改善箇所説明図

改善の内容

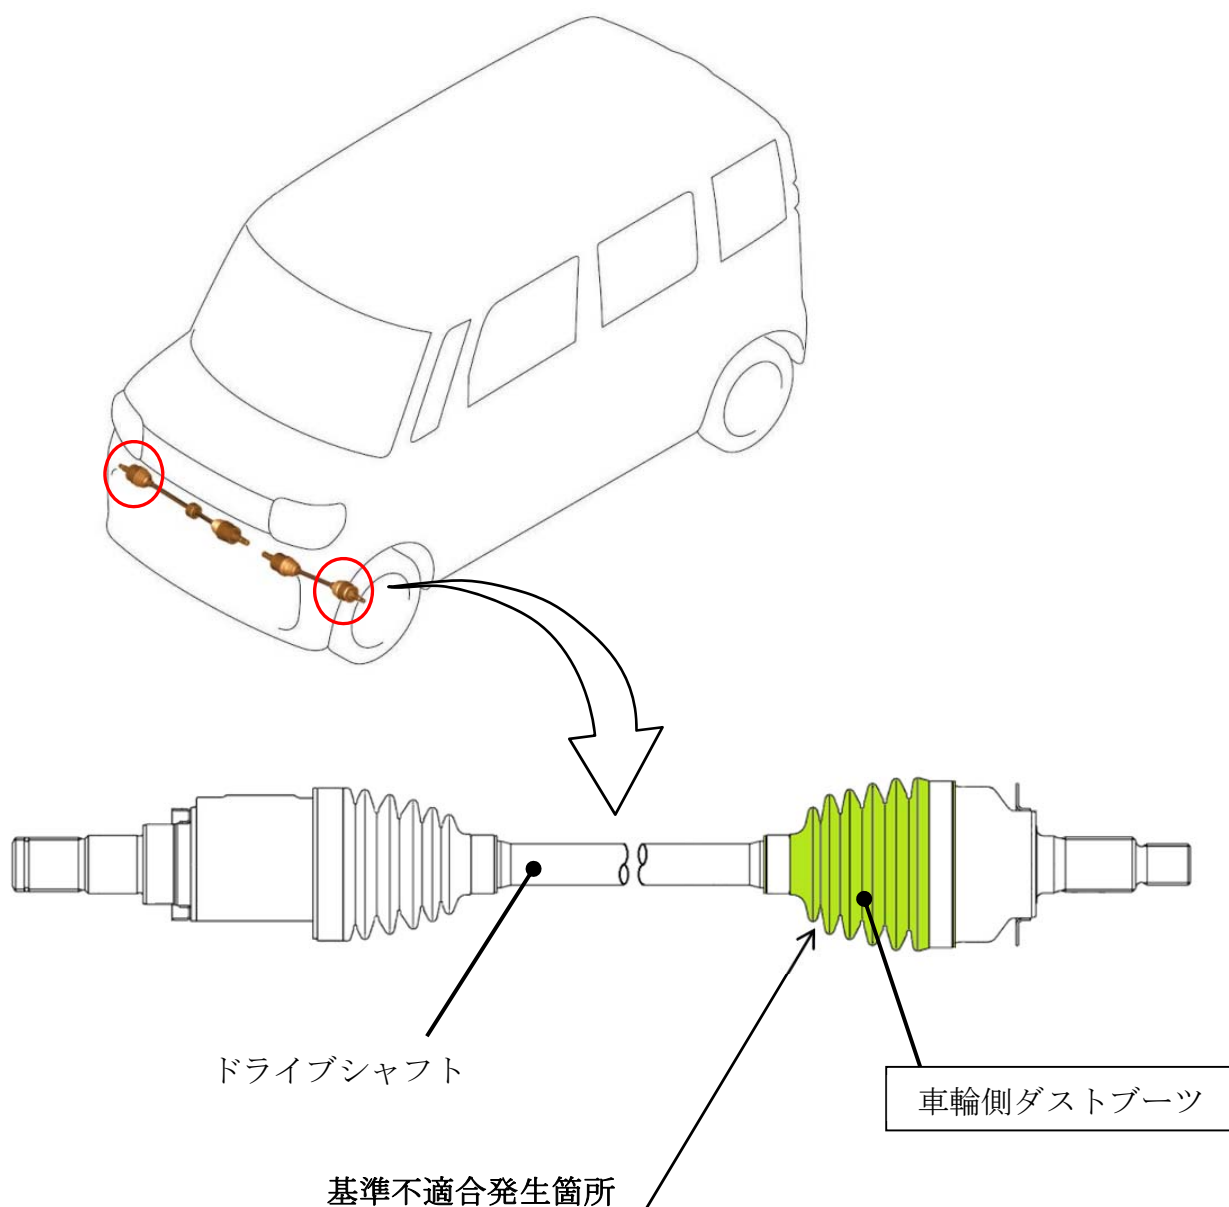
ドライブシャフトのダストブーツにおいて、製造工程における温度管理が不適切なため、接合部の強度が不足しているものがある。そのため、亀裂が発生し、ダストブーツ内のグリスが漏れ、最悪の場合、走行できなくなるおそれがある。

全車両、当該ダストブーツの製造ロット番号を確認し、対象となるロット番号のものは良品に交換する。また、当該ダストブーツに損傷があるものはドライブシャフトアッシを新品に交換する。

識別：ID プレートに白金色のシールを貼付する。
